# **Positionspapier**

# **Umbau des Wildparkstadions**

SUPPORTERS KARLSRUHE 1986 E.V.

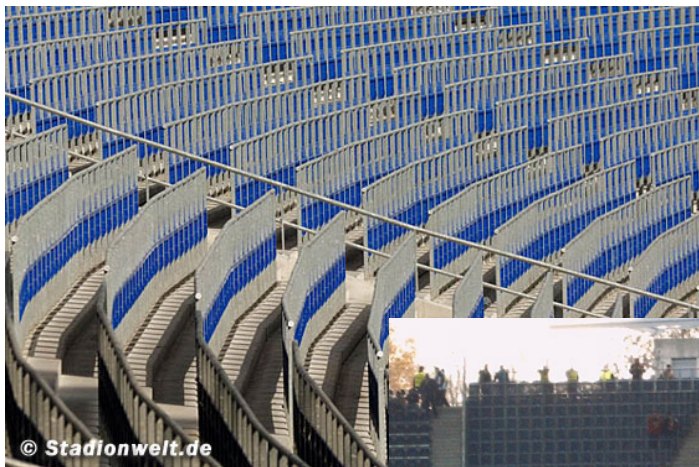
Gerade Stehplatzränge sind für die gute Stimmung in Stadien verantwortlich. Es ist zu beobachten, dass die Stimmung in den neuen Arenen schlechter wird, weil nur noch wenige Stehplätze zur Verfügung stehen. Die Stehplätze in Karlsruhe werden trotz schlechter Lage und teils fehlender Überdachung (z.B. A4) sehr gut angenommen. Insbesondere das junge Publikum mit schmalem Geldbeutel ist auf diese Plätze angewiesen. Daher fordern wir auch im neuen Stadion möglichst 15 000 Stehplätze, davon 2 000 für die Gäste. Weniger als 10 000 Stehplätze für die Heimfans werden zu einer drastischen Verschlechterung der Stimmung führen und außerdem kaum noch Möglichkeiten für die nachrückende Fanjugend bieten.
